Conclusions et avis concernant l'enquête publique unique :

Enquête publique de 38,5 jours du 19 décembre 2022 à 8h30 au 26 janvier 2023 à 12h00.

Enquête publique relative à la mise à 2x2 voies de la RD600
Commissaire enquêteur Vincent RABOT

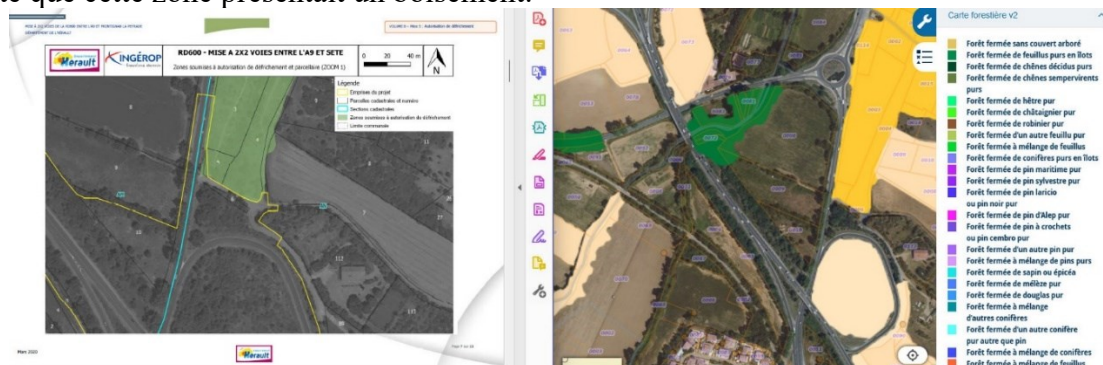
Lors de la réunion avec le maître d'ouvrage sur le dossier d'enquête, le 10 octobre 2022, j'ai appelé l'attention du département sur la partie défrichement, resignalé le 20 novembre 2022 par courriel, puis par courriel du 11 janvier 2023 en lui fournissant toutes les questions que j'allais posées dans le procès verbal de synthèse que j'ai remis le 3 février 2023, il m'a répondu le 17 février 2023.

A mes questions concernant les zones boisées que j'estimais nécessaire de rajouter, le département a répondu :

<p>CE : Il manque la partie concernant la Vène avec mention de sa surface de 0,143ha ? AM7, AM72, AM8p et une partie de l'AM9p.</p>	<p>Ces zones ne sont pas mentionnées au titre de l'autorisation de défrichement car elles n'impactent pas de zones soumises à cette autorisation. Voir plans et zooms du dossier B5</p>
<p>CE : Le bois de 3000m2 situé sur l'emplacement du futur bassin de rétention RD2E5 n'est pas mentionné.</p>	<p>Le projet de mise à 2x2 voies est en partie situé sur des zones soumises à autorisation de défrichement. Le projet impact au total 11 399 m² de parcelles soumises à autorisation de défrichement. Ce défrichement est nécessaire afin de permettre la réalisation des travaux de la mise à 2x2 voies. Les parcelles impactées sont principalement composées de fourrés et de garrigues à chênes kermès.</p>
<p>CE : Le bois qui sera en partie déboisé pour le bassin de rétention dit du plan d'eau et le passage de la voie pour les convois exceptionnels, n'est pas mentionné. Quelle surface sera impactée ?</p>	<p>Ces zones ne sont pas mentionnées au titre de l'autorisation de défrichement car elles n'impactent pas de zones soumises à cette autorisation. Voir plans et zooms du dossier B5. Concernant les surfaces, le bassin du plan d'eau représente 3000 m² environ et la voirie, au nord du pont de Méréville, 6000 m²</p>

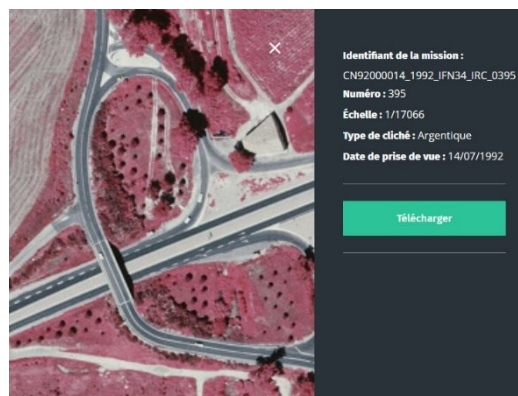
A Poussan, c'est le cas pour le bosquet de 3000m² situé sur l'emplacement du futur bassin de rétention RD2E5, il ne figure pas sur l'état forestier mais est bien présent.

Ce sont des pousses de plus de 30 ans comme le montre la photo aérienne du 14 juillet 1992 (exemption dans les jeunes bois de moins de 30 ans (création volontaire des boisements par semis ou par plantation) sauf si réserves boisées ou plantées à titre de compensation). Il aurait dû être mentionné.

- De compléter l'autorisation de défrichement pour y inclure le bosquet (≈0,3ha) situé sur l'emplacement du futur bassin de rétention RD2E5, la partie boisée près de la Vène (≈0,08ha) et la surface nécessaire du bois de pin d'Alep de Frontignan (≈0,9ha) pour réaliser le bassin de rétention du plan d'eau.
- De reprendre le formulaire simplifié des incidences Natura 2000 en complétant la zone Natura 2000 habitats FR9101411 telle qu'elle est donnée dans l'arrêté du 25 mai 2021 et en analysant les incidences éventuelles nouvelles.

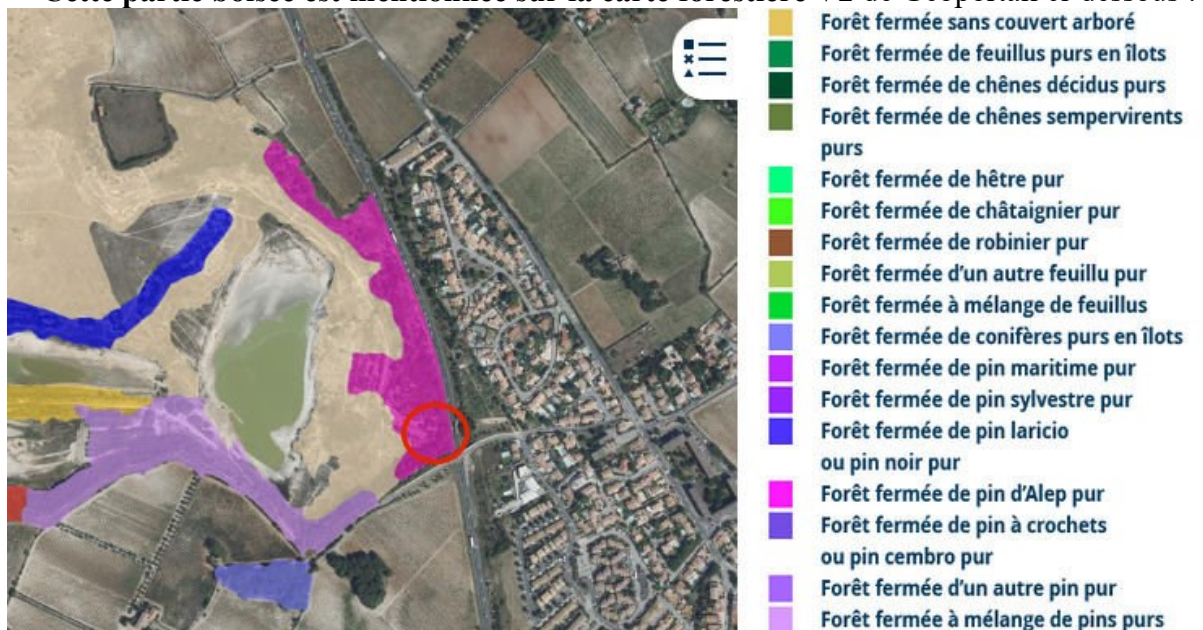
La forêt fermée de Pins d'Alep, sera en partie déboisée pour le bassin de rétention dit du plan d'eau et le passage de la voie pour les convois exceptionnels, elle n'est pas citée. J'ai constaté la présence de ce bois. Les arbres sont mentionnés sur le PLU de Frontignan.

Cette partie boisée est mentionnée sur la carte forestière V2 de Géoportail ci-dessous :

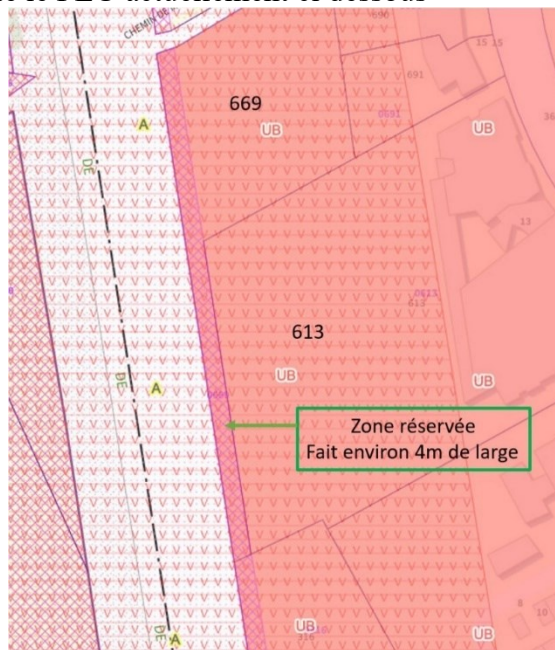
Le PLU prévoit un emplacement réservé pour la RD600 beaucoup plus faible permettant la mise en place d'un mur anti-bruit

En conséquence, j'estime cette demande d'expropriation abusive, le projet se doit de respecter le document d'urbanisme et limiter l'expropriation à la seule bande identifiée sur le PLU actuel **surtout s'il n'y a aucune modification demandée pour cette zone**, si ce n'est des réductions de surface. Le projet devra donc être repris pour limiter son emprise au « trait de plume » qui figure dans le document VCP4 page 18 **pour les parcelles CX362, CX695, CX316, CX613, CX669**. L'emplacement réservé ER81 est modifié en réduction, il correspond donc toujours en majorité à l'espace réservé que présente le PLU actuellement ci dessous

telle qu'elle figure dans l'enquête parcellaire : (Plan avec projet Pièce D4.3) en conséquence, une largeur de 4m est seulement envisageable le long de la RD600 comme mentionné dans le PLU actuel de Frontignan et sa demande de mise en compatibilité qui n'envisage que des réductions des emplacements réservés.

Ceci ne remet pas en cause le projet puisqu'une solution alternative est possible sur cette bande de 4m en y implantant un mur antibruit de 3,5m de haut qui donnera les mêmes caractéristiques d'atténuation du bruit que le merlon de 4m.
